**Avis délibéré de la mission régionale
d'autorité environnementale
Hauts-de-France
sur le projet de centrale solaire photovoltaïque
à Haulchin, Douchy-les-Mines et Thiant (59)**

n°MRAe 2019-3450

Carte des enjeux (source : dossier du pétitionnaire, « Résumé » page 8)

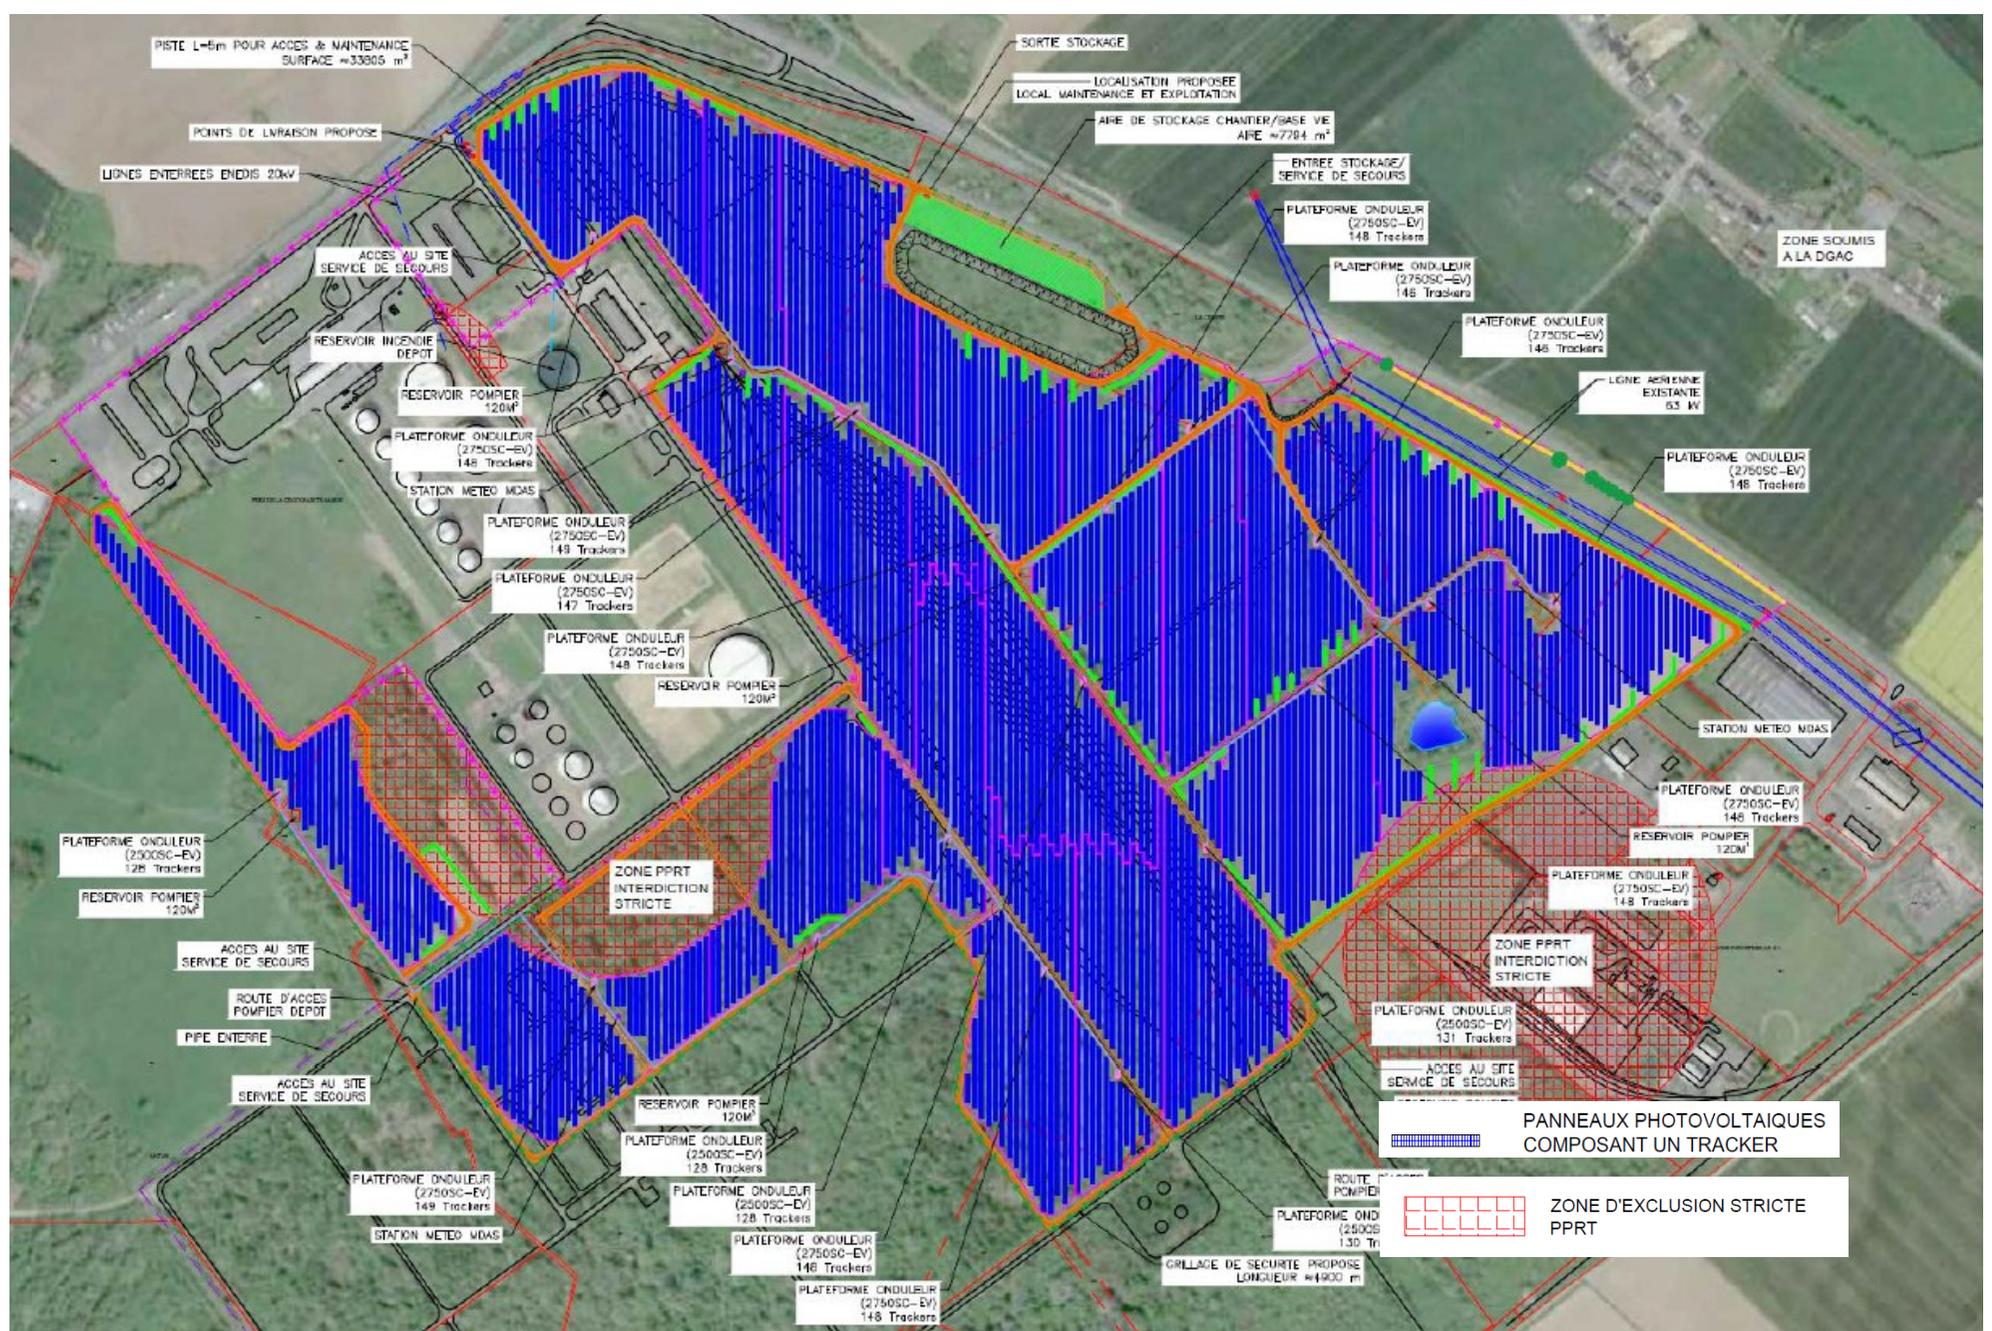
Le résumé non technique présente une carte indiquant les zones d'interdiction stricte du plan de prévention des risques technologiques (page 8). Cependant il ne décrit pas les enjeux de risque liés au plan de prévention des risques technologiques en les croisant avec les enjeux de risques du projet. Le tableau des impacts (page 26) ne met pas en avant les risques liés au plan de prévention des risques.

L'autorité environnementale recommande de compléter le résumé non technique d'une synthèse des éléments relatifs à la prise en compte des risques technologiques.
